**Forum mondial de l'harmonisation
des Règlements concernant les véhicules**Groupe de travail de l'éclairage
et de la signalisation lumineuse**Quatre-vingt-huitième session**

Genève, 25-28 avril 2023

**Simplification des Règlements ONU relatifs
à l'éclairage et à la signalisation lumineuse****Proposition révisée de nouvelle série [09] d'amendements
au Règlement ONU n° 48****Communication du groupe de travail informel de la simplification
des Règlements relatifs à l'éclairage et à la signalisation lumineuse***

6.2.6.1.2 **Limites de l'inclinaison verticale de la ligne de coupure**

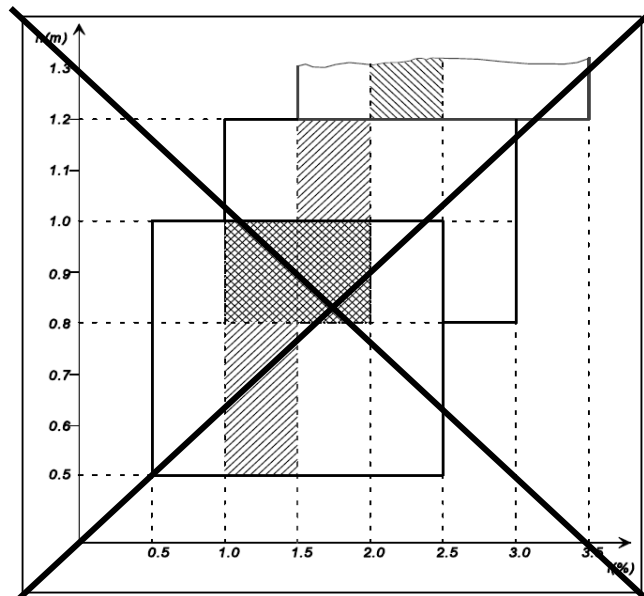
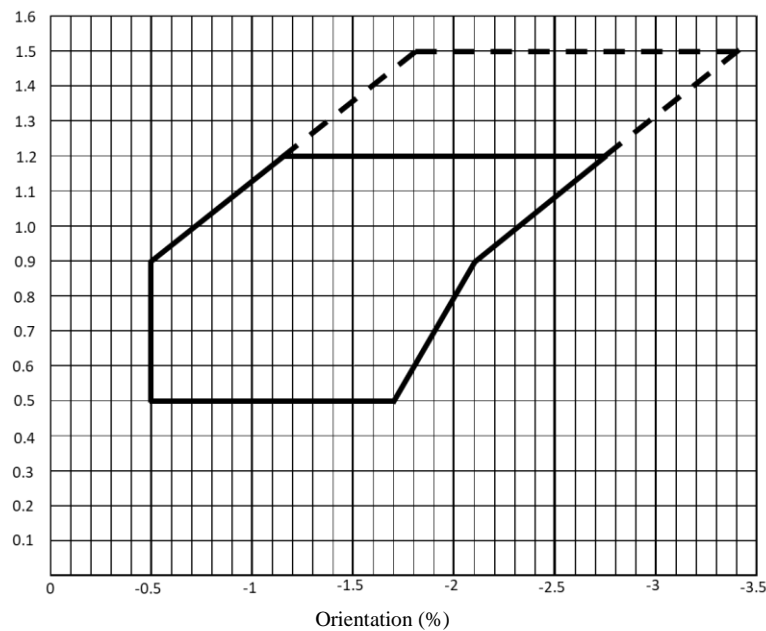
Selon la hauteur en mètres (h) du bord inférieur de la surface apparente dans la direction de l'axe de référence du faisceau de croisement, mesurée sur le véhicule à vide, l'inclinaison verticale de la ligne de coupure du faisceau de croisement, **à partir de la valeur initiale de l'inclinaison vers le bas définie par le constructeur conformément au paragraphe 6.2.6.1.1 ci-dessus**, doit se situer, ~~dans toutes les conditions statiques définies à l'annexe 5, dans les limites ci-après, l'orientation initiale ayant les valeurs suivantes dans toutes les conditions statiques de charge définies à l'annexe 5.~~

<i>Hauteur de montage h [m]</i>	<i>Limite supérieure d'inclinaison [en pourcentage]</i>	<i>Limite inférieure d'inclinaison [en pourcentage]</i>
$0,5 \leq h \leq 0,9$	-0,50	- (h + 1,2)
$0,9 < h \leq 1,2$	- (h x 2,17 - 1,45)	- (h x 2,17 + 0,15)
$1,2 < h \leq 1,5$

Le diagramme ci-dessous illustre ces limites et valeurs d'orientation initiale.

La zone située à l'intérieur de la ligne discontinue indique l'extension du diagramme de visée, valable uniquement pour les véhicules des catégories M₂G, M₃G, N₂G et N₃G (véhicules tout-terrain).

13. Le paragraphe 6.2.6.1.2, qui énonce les nouvelles prescriptions relatives aux limites de l'inclinaison verticale de la ligne de coupure, a été réorganisé de façon à le rendre plus lisible. Les valeurs de l'inclinaison verticale en fonction de la hauteur de montage sont présentées sous forme de tableau, avec des formules. Un nouveau diagramme illustrant ces prescriptions (avec l'orientation en pourcentage sur l'axe horizontal et la hauteur de montage des projecteurs en mètres sur l'axe vertical) a été ajouté.

15. La ligne verticale à gauche était initialement définie à 0 % et provenait de l'étude réalisée par le Groupe de travail « Bruxelles 1952 » à partir de l'étude de Klettwitz (document informel GRE-71-32). Toutefois, certaines Parties contractantes n'étaient pas d'accord pour que la ligne de coupure horizontale n'ait pas d'inclinaison vers le bas. À la soixante-dix-huitième session du GRE, les experts ont décidé de conserver la limite verticale précédente, qui était établie à -0,2 %. À sa quatre-vingt-septième session, pour atténuer davantage les risques d'éblouissement, le GRE a finalement décidé de fixer la limite verticale à -0,5 %, comme indiqué dans le diagramme ci-dessous.

16. La ligne inclinée de gauche (à partir de 0,9 m* de hauteur) a été initialement calculée mathématiquement pour des projecteurs montés à 1,2 m de hauteur au maximum, en fonction de la position des yeux d'un conducteur arrivant en sens inverse (à une hauteur de 0,94 m) mesurée à une distance de 25 m et avec une orientation initiale de 1 % vers le bas. À l'aide de ce calcul, il est possible d'augmenter l'inclinaison proportionnellement à la hauteur de montage tout en garantissant que l'éblouissement reste sous contrôle ; en effet, la ligne de coupure demeurera toujours en dessous de 0,94 m à une distance de 25 m (pour de plus amples informations, voir le document VGL-10-03, diapositive 13).

18. Afin de prendre en compte tous les scénarios possibles pour un même type de véhicule (tolérances relatives à l'orientation, écart au niveau du châssis, stabilité de la ligne de coupure, écart au niveau des pneumatiques, réservoir plein ou vide, dispositif de réglage de la portée des projecteurs), il a été décidé d'utiliser une fourchette de 1,6 % (voir une enquête de l'Organisation internationale des constructeurs d'automobiles (OICA), document VGL-10-10) pour fixer la limite du côté droit et le point (-2,1 ; 0,9) à partir de la ligne définie au point 16.

19. À partir de 0,9 m de hauteur, la fourchette de 1,6 % est appliquée pour définir la ligne du côté droit du diagramme, jusqu'à une hauteur de 1,5 m.

20. À droite, en dessous de 0,9 m de hauteur, un compromis a été trouvé pour réduire progressivement la fourchette jusqu'à -1,7 % à 0,5 m de hauteur.

« Dispositifs de commande du réglage des feux visés au paragraphe 6.2.6.2.2 du présent Règlement

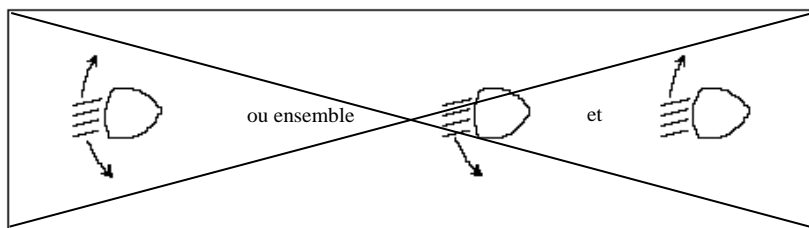
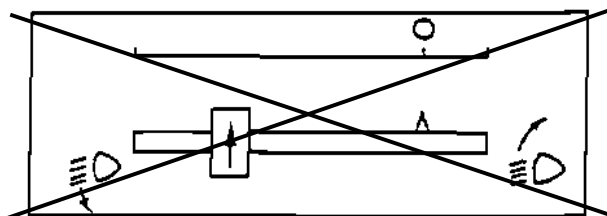
1. Prescriptions
 - 1.1 ~~Le rabattement~~ **L'inclinaison** du faisceau **de** croisement doit être obtenue, en tout état de cause, **par une commande simple dont le fonctionnement est clairement décrit dans le manuel du conducteur.** ~~de l'une des façons suivantes :~~
 - a) ~~Par déplacement de la commande vers le bas ou vers la gauche ;~~
 - b) ~~Par rotation de la commande dans le sens opposé à celui des aiguilles d'une montre ;~~
 - e) ~~Par pression de la commande (système pression-traction).~~

~~Les dispositifs de commande du type à rotation visibles de champ ou dont seul le bord est visible doivent être actionnés comme s'ils étaient des dispositifs du type a) ou e).~~
 - 1.1.1 Ce dispositif de commande doit être pourvu de symboles indiquant clairement les mouvements qui correspondent à l'orientation vers le bas et vers le haut du faisceau **de** croisement.
 - 1.2 La position "0" correspond à l'inclinaison initiale définie au paragraphe 6.2.6.1.1 du présent Règlement.
 - 1.3 ~~Les marques employées sur le dispositif doivent être expliquées dans le manuel du conducteur.~~ La position "0", qui, conformément au paragraphe 6.2.6.2.2 du présent Règlement, doit être une "position de repos", ne doit pas nécessairement se trouver au bout de l'échelle.
 - 1.4 ~~Les marques employées sur le dispositif doivent être expliquées dans le manuel du conducteur.~~

1.5 — Seuls les symboles ci-après peuvent être utilisés pour identifier les commandes :

31. Il est proposé d'apporter des modifications à l'annexe 8 :

- Le terme « rabatement » doit être supprimé. Dans l'ancien texte, il faisait référence à la direction du dispositif de commande. Pour les camions, le faisceau de croisement est réglé à la fois vers le haut et vers le bas en fonction des différentes caractéristiques de chargement de différentes configurations de véhicules ;

- Afin que les prescriptions soient neutres au regard des technologies employées, les dispositions portant sur les systèmes de commande (par déplacement vers le bas, par rotation, par système pression-traction) ont été supprimées ;

- La prescription énoncée au paragraphe 1.3 faisant référence au manuel du conducteur a été déplacée dans le texte principal du Règlement (voir par. 6.2.6.2.2) et peut donc être supprimée ;

- La prescription énoncée au paragraphe 1.4 précisant les symboles qui peuvent être utilisés a été supprimée car ceux-ci sont déjà prescrits dans le Règlement ONU n° 121 ;

- Les exemples de commandes 1, 2 et 3 ont été supprimés étant donné que les illustrations sont considérées comme dépassées.
